suter
ingenieurbüro

**Oberengstringen
Ankenhof
Gestaltungsplan**

ABKLÄRUNGEN PARKIERUNGSANLAGEN

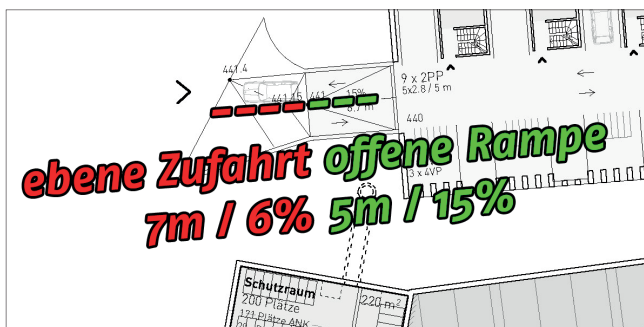
«Aktuell sind gemäss dem Situationsplan drei Zufahrten zu drei Tiefgaragen sowie zwei Zufahrten zu den oberirdischen Parkplätzen im Zentrum des Gebiets vorgesehen. Aus Sicht des Lärmschutzes und im Sinne der Vorsorge ist die Verteilung von Lärmquellen über den Gestaltungsplanperimeter und die Nachbarschaft zu vermeiden. Es ist klar, dass aufgrund der Topografie nicht auf alle Zufahrten im oberen Bereich des Gebiets verzichtet werden kann. Dennoch sind die Einfahrten entsprechend dem Grundsatz «Lärm zu Lärm» zu reduzieren und möglichst nah an die Verzweigung Ankenhofstrasse / Rütihofstrasse zu legen.

Die Anzahl der Zufahrten zu den Parkierungsanlagen ist zu reduzieren.»

«Inmitten des ansonsten vom Quartierstrassenlärm und dem Lärm der Tiefgaragenzufahrten geschützten Innenhof sind an drei schematischen Lagen oberirdische Parkplätze angeordnet. Aus Sicht des Lärmschutzes und im Sinne der Vorsorge ist zu prüfen, ob anstatt drei nur ein Standort für die oberirdische Parkierung für Besuchende und Kunden genügen würde. Zudem ist die Anzahl zulässiger oberirdischer Parkfelder klar zu bezeichnen und auf einem Minimum zu halten. Nach dem Grundsatz «Lärm zu Lärm» sind oberirdische Parkfelder möglichst nicht im ruhigen Arealinneren anzuordnen, sondern am Rand des Gestaltungsplanperimeters. Nach Möglichkeit sind für die unterirdische und oberirdische Parkierung erforderliche Zufahrten zusammenzulegen.

Es ist zu prüfen, ob auf die oberirdische Parkierung im Innenhof verzichtet werden kann bzw. ob die Anzahl Parkplätze reduziert und an einen Standort am Rand des Planungsperimeters verschoben werden kann.»

- Ein Teil der oberirdischen Parkplätze wurde in die Tiefgarage verlegt. Die Anzahl wurde von 20 auf 16 reduziert, davon 12 Besucher-Parkplätze aussen und 4 Parkplätze im Gebäude «Magazin».
- Eine der Zufahrten zu den oberirdischen Parkplätzen im Gebietszentrum entfällt, die Zufahrten wurden somit von fünf auf vier reduziert.

Desweiteren wurde die Reduktion der Zufahrten durch das unterirdische Zusammenschliessen der Tiefgaragen geprüft, jedoch als technisch und lärm-technisch nicht sinnvoll beurteilt.

3.1 Zufahrt A

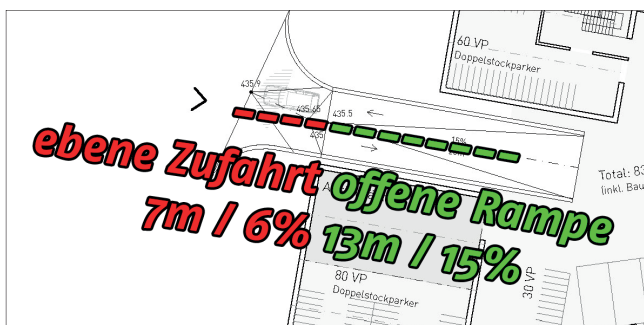
Mit 20 Parkplätzen für Bewohner/Besucher und schallabsorbierenden Stützmauern der offenen Rampe sind die PW bei den massgebenden EP deutlich eingehalten (Anhang 1).

3.2 Zufahrt B

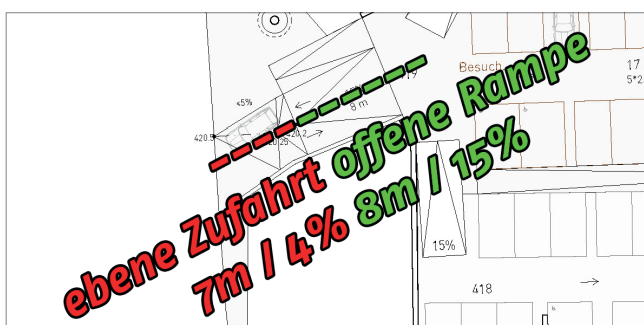
Mit 80 Parkplätzen für Bewohner/Besucher und schallabsorbierenden Stützmauern der offenen Rampe sind die PW bei den massgebenden EP nicht eingehalten (Anhang 2).

Bei den Kombihäusern sind die PW nachts überschritten

Lärmrechtlich ist nur die Zufahrt B heikel, da die Kombihäuser in den lärm-belasteten Fassaden teilweise Fenster aufweisen. Die aktuellen Grundrisse ermöglichen aber eine entsprechende Anpassung im Zuge der weiteren Projektierung:

- Gebäudeabschluss mit durchgestecktem Wohnraum, welcher rückwärtig belüftet werden kann.
- Keine oder höchstens Zweitfenster zur Rampe anordnen.
